泊発電所

火山影響評価のうち立地評価について

令和5年10月6日
北海道電力株式会社

敷地及び敷地近傍に到達した可能性のある降下火砕物の層厚分布図※2
(Uesawa (2023) を基に当社が作成, 背景地図はESRI社提供の地形図を使用)

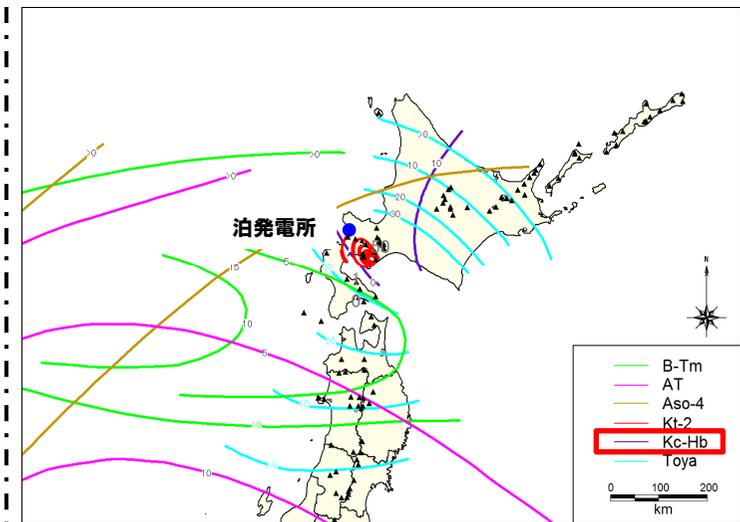
○敷地及び敷地周辺の降下火砕物について、文献及び地質調査結果を踏まえ、分布及び層厚を網羅的に示すこと。

○地理的領域にある第四紀火山(32火山)を給源に持つ降下火砕物の分布状況については、まず、以下の文献を確認した。

・町田・新井(2011) : 2003年時点における更新世の広域テフラの分布等を体系的に取りまとめた文献

・Uesawa et al. (2022) : 551の火山灰ユニットの等層厚線図を体系的に取りまとめた須藤ほか(2007)等に基づき、過去約15万年前以降の降下火砕物の分布をデータベース化した文献

○次に、上記2文献に分布が示されていない降下火砕物については、個別に文献を収集し、分布状況を確認した。

○また、敷地における降下火砕物の影響評価に用いるため、文献調査及び地質調査の結果から、敷地及び敷地近傍に認められる降下火砕物の分布及び層厚を整理した。

※1 敷地はごく微量の降灰(層厚<0.01mm)範囲に位置する。

※2 図中の数字の単位はcm。灰色のハッチング部は層厚>0cmの領域を表す。等層厚線の間隔は、B-Tm及びAso-4は5cm間隔、それ以外は10cm間隔で示す。分布範囲外縁部が直線的な箇所は、解析範囲外であることを示す。

Kt-1 (pfa) の分布範囲 (町田・新井 (2011) に加筆)

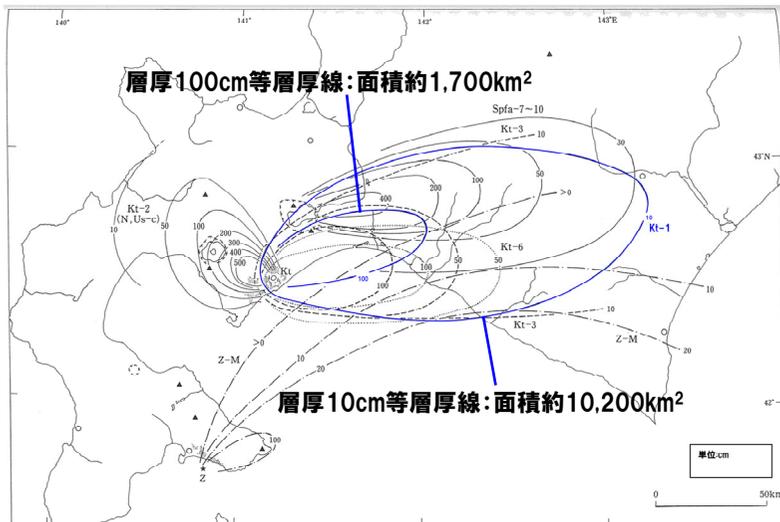
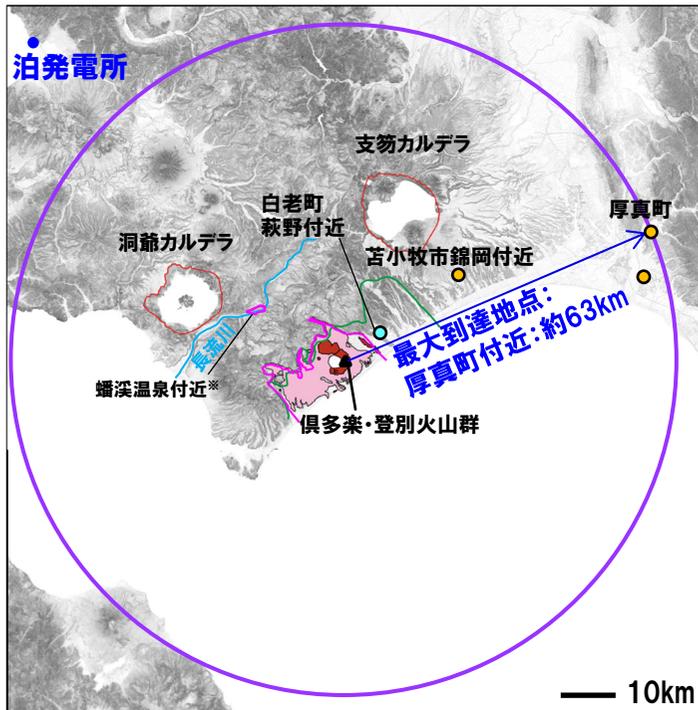
- 巨大噴火の評価対象のうち、倶多楽・登別火山群の評価に係る判断根拠が明確になっていない。
 - ・倶多楽・登別火山群のKt-7の噴出規模については、既往知見を精査した結果からの噴出規模をどのように解釈したか示した上で、巨大噴火として評価する判断に至る考え方を整理し説明すること。
- 原子力発電所の火山影響評価ガイドにおいては、巨大噴火について、「地下のマグマが一気に地上に噴出し、大量の火砕流となるような噴火であり、その規模として噴出物の量が数10km³程度を超えるようなもの」とされている。
- このため、当社は、火山影響評価ガイドを踏まえ、原子力発電所に影響を及ぼし得る火山として抽出した13火山について、以下の(1)の条件に該当する火山を抽出した上で、(2)の条件に合致する火山を過去に巨大噴火が発生した火山として抽出している。
 - (1) 火砕流を含む火山噴出物の分布が広範囲
 - (2) 噴出物体積が20km³以上
- このうち、倶多楽・登別火山群のKt-7 (pfa,pfl) を噴出した噴火については、確認地点は少ないものの北東方向に60km程度の地点で火砕流堆積物が認められ、Amma-Miyasaka et al. (2020) によれば、噴出規模が概算として「VEI7 class」とされていることから、巨大噴火に該当するものとして取り扱うこととしていた。
- しかし、Kt-7 (pfa,pfl) の噴出物体積については、Amma-Miyasaka et al. (2020) において、概算として「VEI7 class」とされ、具体的な数値が示されていないため、当社として当該噴出物体積を算出した上で、巨大噴火に該当するか否かについて改めて評価を行った。
- 噴出物体積の算出結果の詳細については次頁～P15に示す。

- 当社としてKt-7 (pfa,pfl) の噴出物体積を算出した結果、噴出物体積は60～90km³ (降下火砕物:10～40km³及び火砕流堆積物:50km³の合計値)となり、最大値である90km³は、Amma-Miyasaka et al. (2020) における「VEI7 class」と大きな矛盾はないものと考えられる。
- Amma-Miyasaka et al. (2020) において、噴出規模が概算として「VEI7 class」とされていること及び当社で算出した噴出物体積が20km³以上となったことから、当該噴火を巨大噴火に該当するものとして取り扱う。

- Amma-Miyasaka et al. (2020) によれば, Kt-7 (pfa) の噴出物体積を算出する際には, 同じく倶多楽・登別火山群を給源とし, 広範囲に確認されているKt-1 (pfa) の分布面積, 層厚及びHayakawa (1985) とLegros (2000) によってそれぞれ提案された計算式を用いたとされている。
- そこで, 当社算出においては, 町田・新井 (2011) において示されているKt-1 (pfa) の等層厚線から面積を測定し, 層厚は山縣 (1994) に示されている模式露頭にて計測された層厚 (Kt-1:15cm, Kt-7:26cm) の比から求めた。
- Hayakawa (1985) は, 1本の等層厚線が得られれば総体積を計算することができる以下の経験式を提案していることから, 噴出物体積の算出に用いた。

$$V = 12.2ST \quad (V:体積, S:面積, T:層厚)$$

- また, Legros (2000) は, 複数の降下火砕物の等層厚線から得た噴出物体積をもとに, 1本の等層厚線から降下火砕物の最小噴出物体積を求める以下の式を提案していることから, 最小噴出物体積の算出に用いた。

$$V = 3.69ST \quad (V:体積, S:面積, T:層厚)$$

- なお, 町田・新井 (2011) において, Kt-1の等層厚線が2本 (層厚10cm及び100cm) 示されていることから, それぞれの等層厚線に対して上記計算式を用いて, 噴出物体積の最小値及び最大値を算出した。
- 算出の結果, Kt-7 (pfa) の噴出物体積は10~40km³となった。

最大値: 36 ≒ 40km³
最小値: 7 ≒ 10km³

【支笏カルデラの噴出物の組成】

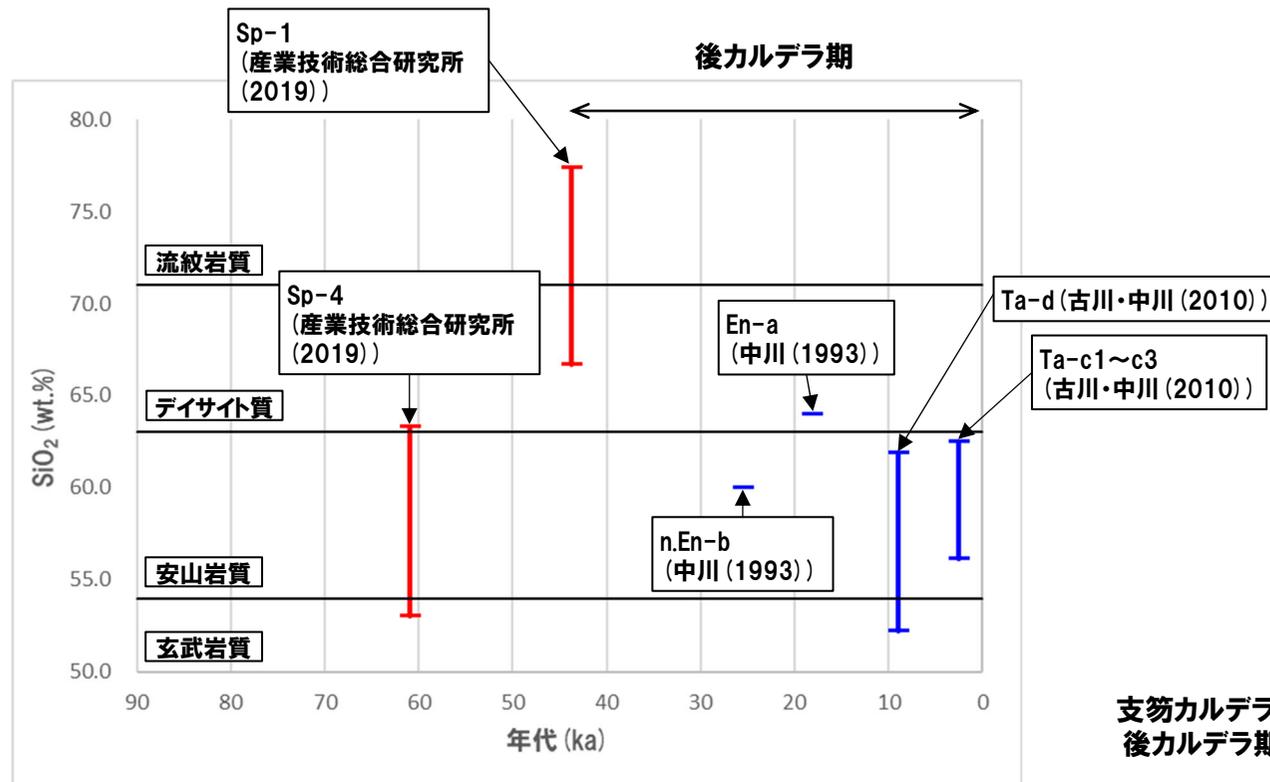
- 巨大噴火の可能性評価に係る各種データを用いた評価結果の説明が不十分。
 - ・活動履歴を含めて、「巨大噴火が差し迫った状態ではないこと」を判断した論理を火山影響評価ガイドの記載を踏まえ明確に整理し説明すること。
 - ・噴出物の組成(噴火イベント間の特徴や変化)について、既往知見を整理し、巨大噴火の可能性を判断するデータのの一つとして整理し説明すること。
 - ・地殻変動データについては、テクトニックな広域応力場の影響を受けていることも考慮した上で、将来の巨大噴火の可能性を判断できるデータとして扱うことができるのか説明すること。
- 過去に巨大噴火が発生した支笏カルデラ、倶多楽・登別火山群及び洞爺カルデラについては、活動履歴及び地球物理学的調査(地下構造(地震波速度構造、比抵抗構造及び重力異常)、火山性地震及び地殻変動)により、巨大噴火が差し迫った状態ではないと評価している。
- 今回、活動履歴の検討に、噴出物の組成等に関する検討を加えた上で、巨大噴火が差し迫った状態であるか否かについて改めて評価を行った。
- 評価に当たっては、その論理構成を明確にした。
- 噴出物の組成に関する検討結果については、P18～P20に示す。

- 産業技術総合研究所 (2019) に基づくと、支笏カルデラにおける巨大噴火による噴出物であるSp-1の大半を占める斑晶に乏しい(CPタイプ) 軽石のSiO₂の重量比は、66.7~77.4wt.%であり、デイサイト~流紋岩組成である。
- 中川 (1993) 及び古川・中川 (2010) に基づくと、後カルデラ火山である恵庭岳、風不死岳及び樽前山の噴出物におけるSiO₂の重量比は、50~65wt.%であり、デイサイト~玄武岩組成である。

- 巨大噴火による噴出物 (Sp-1) は珪長質であり、現在の支笏カルデラを形成した噴火以降に噴出した噴出物と組成が異なる。

【立地評価:指摘事項No.3】

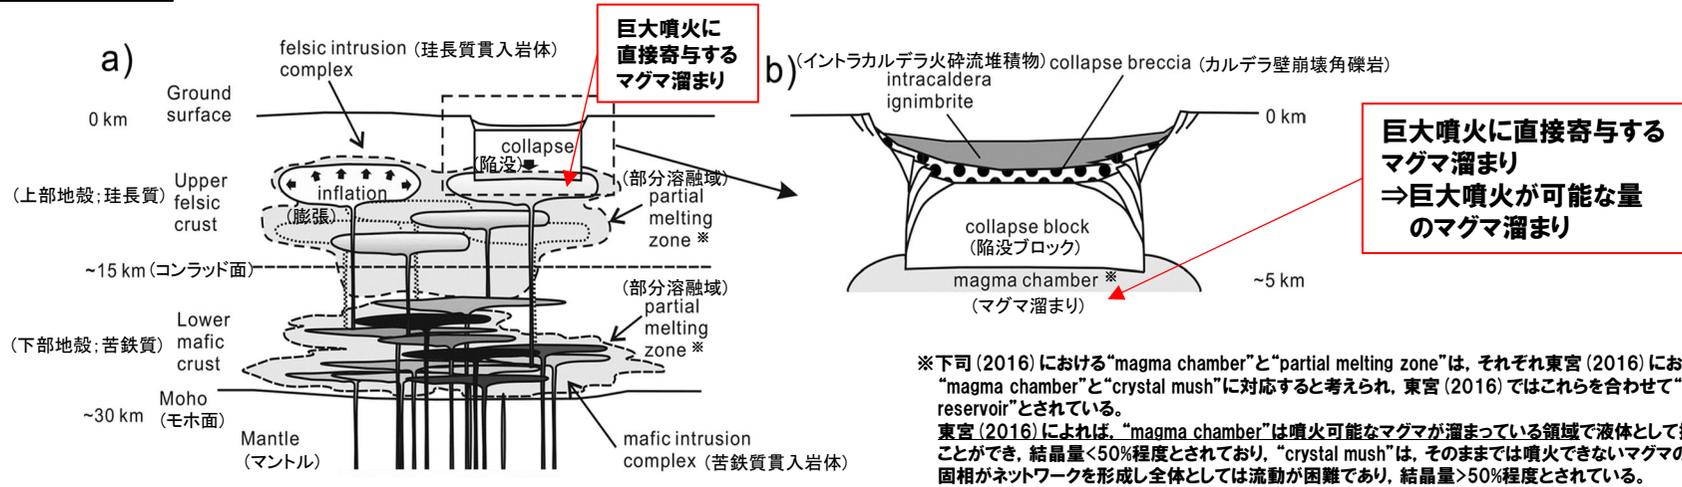
- 支笏カルデラの地下構造に関して、既往知見に照らしてマグマ溜まりの存在の可能性を否定する根拠が十分に整理されていない。
 - ・低比抵抗領域におけるメルトの存在の有無の評価については、地震波速度構造の精度の観点等からの説明が足りないと考えられる。現在の火山学に照らした調査を尽くし、総合的に判断できる根拠を揃えて説明すること。
- 巨大噴火が可能な量のマグマ溜まりの存在を地震波速度構造の検討により把握することが可能かを整理した。
- また、網羅的な文献調査により支笏カルデラの地下構造に関する知見は反映しているが、今回、地震波速度構造の検討に使用するデータの最新化や、マグマ溜まりの定置条件に関する知見を追加し、巨大噴火が可能な量のマグマ溜まりを確認する上で、着目すべき深度を検討した。

- 地震波速度構造の検討に使用するデータを、防災科学技術研究所HP「日本列島下の三次元地震波速度構造(2022年度版)」に更新した。
- 下司(2016)に加え、東宮(2016)を踏まえると、巨大噴火が可能な量の珪長質なマグマ溜まりについては、上部地殻内である深度約10km程度以浅に形成される必要があると判断した。
- 巨大噴火が可能な量のマグマ溜まりが存在する場合、その周囲には部分熔融域が広がっているものと考えられ、これらは、カルデラを越える範囲に広がっている巨大なマグマシステムを構成する一部であることを踏まえると、水平分解能*が20km、鉛直分解能*が5km~10kmである地震波トモグラフィ解析において、十分に捉えられる規模と考えられる。
- また、仮にこの分解能を下回る規模であったとしても、マグマ溜まり及び部分熔融域が存在する範囲を地震波が通過する場合、不明瞭ながらも速度異常域として捉えられるものと考えられる。
- 文献(Yamaya et al.(2017)及びIchihara et al.(2019))において支笏カルデラ直下の上部地殻内における低比抵抗領域について、地震波速度構造と合わせて検討した結果、低比抵抗領域の下部は、メルトを含む部分熔融域であることが示唆されるものの、上部は、マグマ由来の水に富む領域であることが示唆される。
- 低比抵抗領域の上部(P114~P125参照)の推定分布範囲は、震源分布の観点及び地温の観点から、それぞれにおいてメルトの存在を示唆する状況ではない。
- したがって、支笏カルデラ直下の上部地殻内(約20km以浅)において、現状、深度約10km程度以浅には、巨大噴火が可能な量のマグマ溜まりが存在する可能性は十分小さいと判断される。
- なお、本検討の詳細は、P92~P96及びP111~P125に示す。

羊蹄山周辺の支笏火砕流堆積物の分布 (宝田ほか (2022) に加筆)

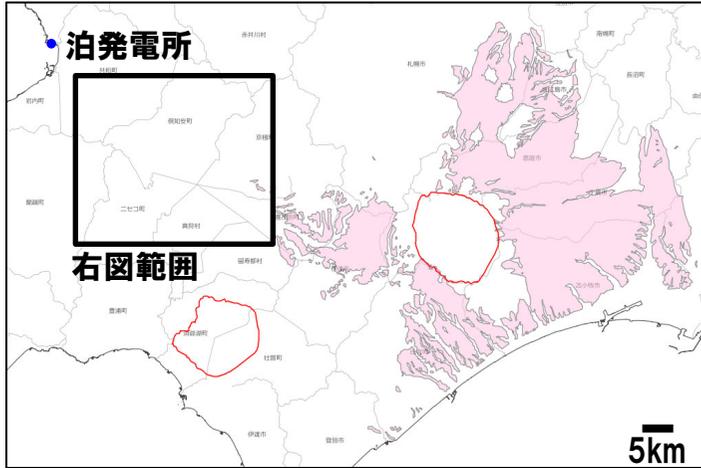
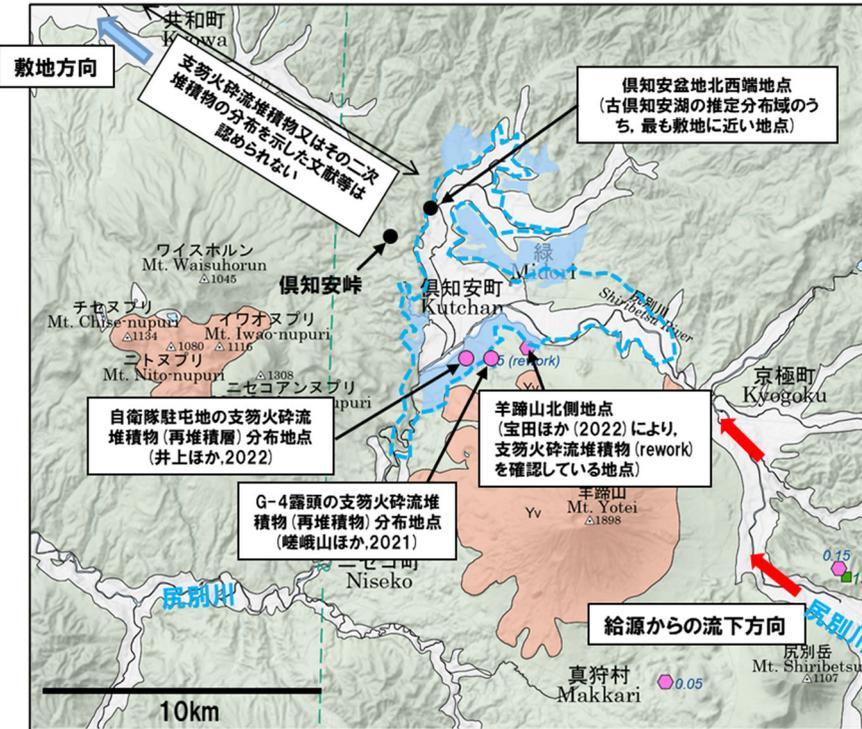
○支笏火砕流堆積物(Spfl)は、給源から敷地方向に層厚を減しながら尻別川沿いを流下したものと考えられ、羊蹄山北側地点(給源から約48km、敷地からの距離約28km)においては、古俱知安湖に直接又は間接的に流入した支笏火砕流が湖底に厚く堆積した再堆積層が認められる(次頁図参照)。

○羊蹄山北側地点を含む俱知安盆地については、検討の結果、盆地全体が支笏火砕流堆積物に覆われ、敷地に最も近い俱知安盆地北西端地点まで火砕流が到達していた可能性は否定できず、この場合、敷地方向における支笏火砕流の最大到達距離は約54km(敷地からの距離約22km)となる(次頁参照)。

○俱知安盆地北西端地点よりもさらに敷地方向に位置する俱知安峠を越えてから、敷地までの間には支笏火砕流堆積物又はその二次堆積物の分布を示した文献等も認められないことから、敷地には到達していないと評価した(次頁表参照)。

○なお、支笏カルデラについては、第四紀に設計対応不可能な火山事象が敷地には到達していないと評価しているが、洞爺カルデラと同様、火砕流堆積物が広範囲に分布し、給源から敷地方向に数十kmにわたって分布することを踏まえ、監視対象火山として抽出し、モニタリングを実施する。
